改善箇所説明図

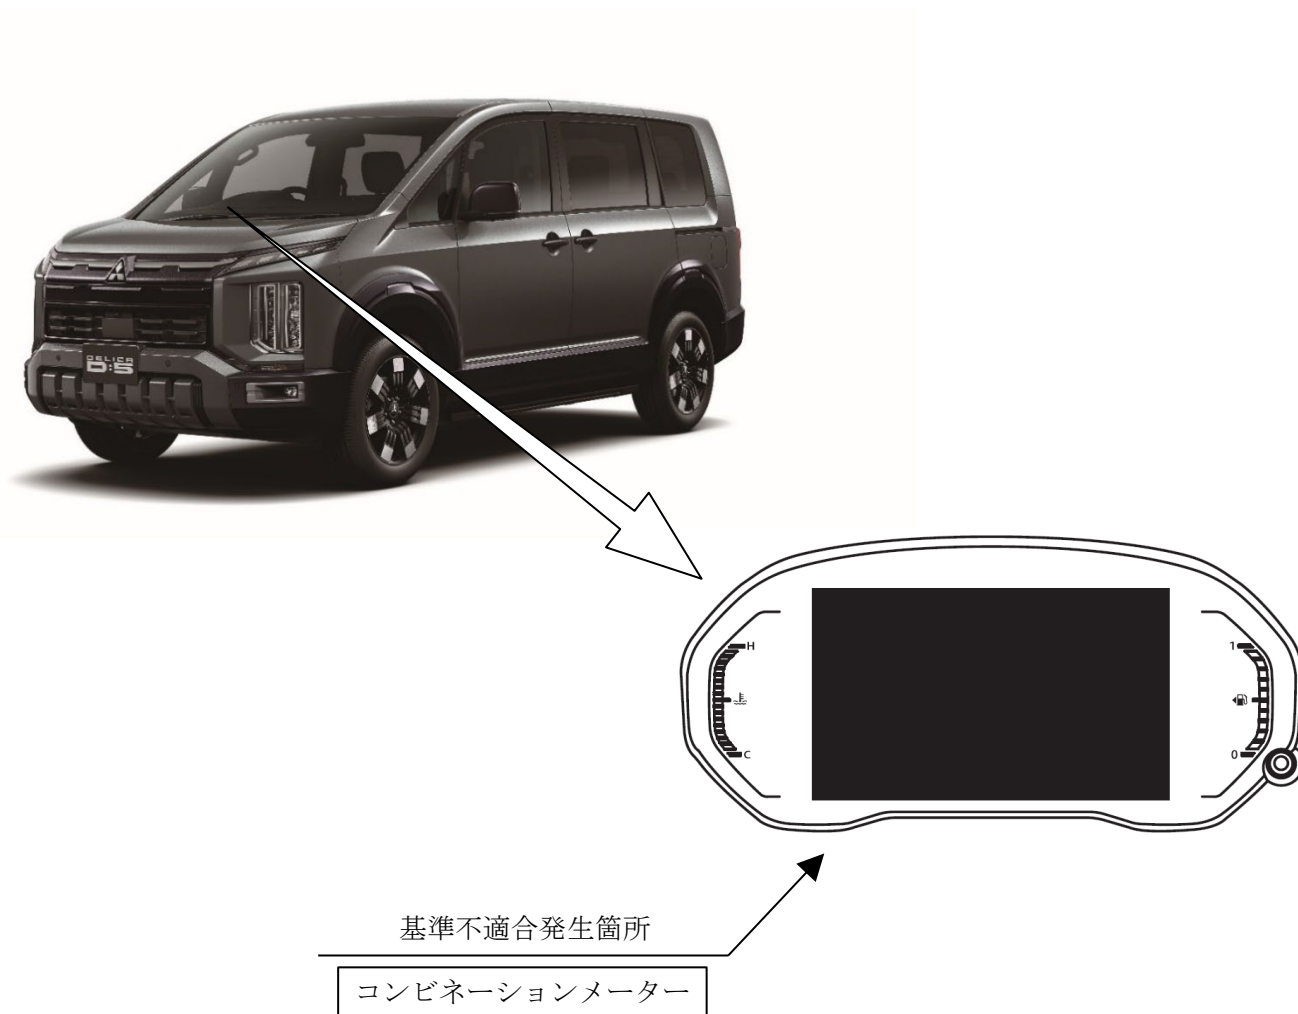
コンビネーションメーターにおいて、開発時の制御プログラムの検討が不十分なため、エンジンスイッチの電源モードON時にメーターの液晶ディスプレイが表示されないことがある。そのため、速度計や警告灯などが確認できないおそれがある。

全車両、コンビネーションメーターの制御プログラムを対策仕様書き替える。

注：図中の 内は、プログラムを書き替える部品を示す。
